改善箇所説明図

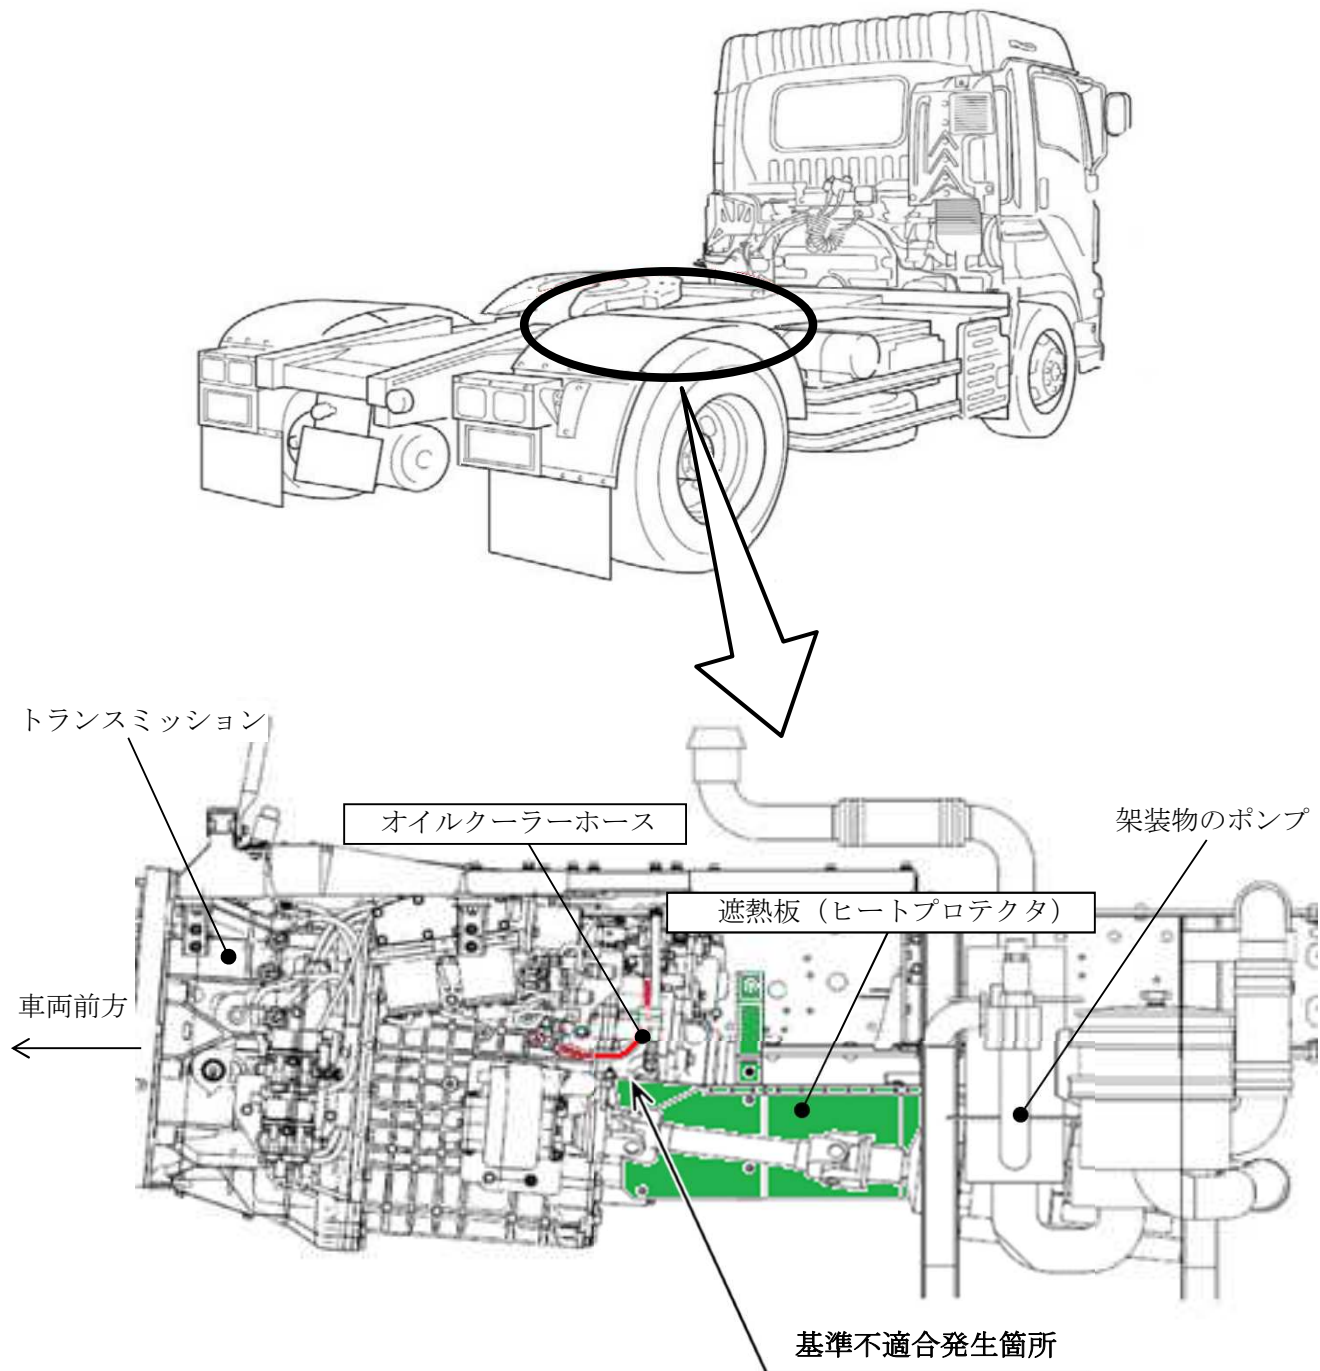
大型トラクタに取り付けた遮熱板（ヒートプロテクタ）において、遮熱板の形状が不適切なため、走行振動等によりトランスミッションのオイルクーラーホースに干渉することがある。そのため、そのまま使用を続けると、トランスミッションのオイルクーラーホースに亀裂が生じ、オイルが漏れて変速不良となり、最悪の場合、走行不能に至るおそれがある。

改善の内容：全車両、遮熱板を対策品に交換し、オイルクーラーホースを新品に交換する。
